INFORME N° 00320-2024-SENACE-PE/DEAR

- JAVIER HERNAN RODRIGUEZ VILLEGAS**
Especialista en Descripción de Proyectos Mineros Nivel I
- ASUNTO** : Evaluación Final del “Cuarto *Informe Técnico Sustentatorio de la Unidad Minera Atacocha*”, presentado por **Nexa Resources Atacocha S.A.A.**

- REFERENCIA** : Expediente N° M-ITS-00248-2023 (29.09.2023)
- FECHA** : San Isidro, 16 de abril de 2024

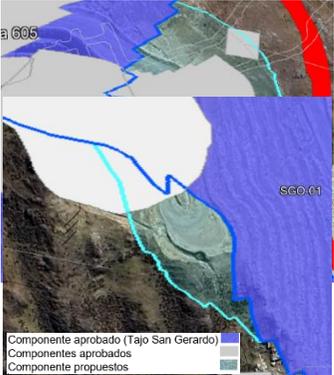
Nº	ÍTEM	FUNDAMENTO / SUSTENTO	OBSERVACIÓN	FUNDAMENTO / SUSTENTO	ABSUELTA Sí/No
				a la corta duración que tendrán estos trabajos.	
16.	Capítulo 2 Ítem 9.7.4 (pág. 9-34 a 9- 42)	<p>El Titular, respecto a la Ampliación del Tajo San Gerardo:</p> <p>a) Indica en el ítem 9.5.1 que el área aprobada en la Segunda MEIA Atacocha es de 63.08 ha. Sin, embargo, en la Tabla 9.23 se indica que es 51.28 ha.</p> <p>b) Indica en la Tabla 9.25 que la ampliación del Tajo San Gerardo se superpone a 02 zonas de Almacenamiento Temporal de Desmorte que fueron implementados vía Memoria Técnica Detallada (MTD); cabe indicar que esta MTD fue aprobada mediante R.D. N° 243-2016-MEM/DGAAM. Al respecto, en la Segunda MEIA 2018, aprobada mediante Resolución Directoral N° 119-2018-SENACE-JEF/DEAR, como parte de la Ampliación del Tajo San Gerardo, se menciona – entre otros componentes - a las 02 zonas de almacenamiento temporal de desmorte arriba indicadas (pág.2-4) y en página 2-17 indica que <i>“Los depósitos de desmorte temporales de 1.27 ha y 1.68 ha que almacenaban 179,916 m³ y 105,823 m³, ya fueron utilizados para la construcción del dique, por lo que, en la zona ya no se encuentran estos depósitos”.</i></p> <p>c) Conforme las imágenes siguientes, se observa la presencia de áreas disturbadas que no formarían parte de ningún componente aprobado,</p>	<p>Se requiere al Titular:</p> <p>a) Aclarar o corregir, según corresponda el área del Tajo San Gerardo según la condición última aprobada.</p> <p>b) Retirar de la Tabla 9.25 la mención de la superposición de la modificación propuesta con las 02 zonas de almacenamiento temporal de desmorte implementadas vía MTD considerando que ambos componentes fueron ya absorbidos en IGA previo.</p> <p>c) Identificar las áreas disturbadas sobre las que se superpone la ampliación del Tajo San Gerardo, conforme se observa en las imágenes del sustento, e indicar los IGAs y resoluciones de aprobación correspondientes.</p> <p>d) Adjuntar en el Anexo 9.6 los Anexos 1 al 7 que sustentan el análisis de estabilidad realizado en el Tajo San Gerardo.</p> <p>e) Presentar en el plano de secciones del Tajo San Gerardo del Anexo 9.6, el perfil del Tajo según la condición aprobada.</p>	<p>El Titular:</p> <p>a) Indica que el área de los 03 Tajos, San Gerardo Satélite Este, San Gerardo Satélite Oeste y San Gerardo Central suman un total de 63.08 ha, correspondiendo al Tajo san Gerardo Central un área aprobada de 51.28 ha.</p> <p>b) Retira de la Tabla 9.25 el componente aprobado “02 zonas de almacenamiento temporal de desmorte del Tajo SG”.</p> <p>c) Indica que las áreas disturbadas identificadas en las imágenes del sustento se encuentran dentro del “Área de seguridad del proyecto San Gerardo y Actividades Complementarias”, conforme se muestra en los planos aprobados de la Segunda MEIA (Resolución Directoral N° 119-2018-SENACE-JEF/DEAR) en la que se consideran actividades complementarias para el desarrollo de los componentes operativos. Indica además, que las zonas disturbadas identificadas corresponden a accesos operativos existentes y se rigen a actividades complementarias.</p> <p>d) Adjunta al Anexo 9.7 los anexos correspondientes al análisis de estabilidad realizado al Tajo San Gerardo, siendo estos los siguientes:</p> <ul style="list-style-type: none"> • Anexo 1. Mapeo por celdas • Anexo 2. Mapeo por celdas • Anexo 3. Planos • Anexo 4. Sismicidad • Anexo 5. Salida Slide 	Sí

Nº	ÍTEM	FUNDAMENTO / SUSTENTO	OBSERVACIÓN	FUNDAMENTO / SUSTENTO	ABSUELTA Sí/No
		<p>conforme la información en KMZ proporcionada, y sobre las que se superpone la ampliación del Tajo San Gerardo propuesta.</p>  <p>Fuente: Archivos KMZ – Google Earth</p> <p>Fuente: Archivos KMZ – Google Earth</p> <p>Al</p> <p>respecto, se omite identificar los componentes que son superpuestos por la ampliación del Tajo San Gerardo, así como indicar los IGAs y resolución de aprobación correspondientes</p> <p>d) Presenta en el Anexo 9.6 el Estudio de Estabilidad de la Ampliación del Tajo San Gerardo. Sin embargo, omite adjuntar en dicho anexo los anexos (Anexo 1 a Anexo 7) que sustentan el trabajo de campo y ensayos realizado, los ensayos y los resultados del análisis de estabilidad realizados</p> <p>e) Presenta en el Anexo 9.6 el plano de planta y secciones de las zonas del Tajo San Gerardo que serán ampliados, mostrando además el nivel freático; sin embargo, omite mostrar en los planos de secciones la condición aprobada.</p>		<ul style="list-style-type: none"> • Anexo 6. Análisis estructural • Anexo 7. Ensayos de laboratorio <p>e) Presenta en el Anexo 9.8 los planos de planta y secciones representativas del Tajo San Gerardo con la huella aprobada según la MEIA-2018.</p>
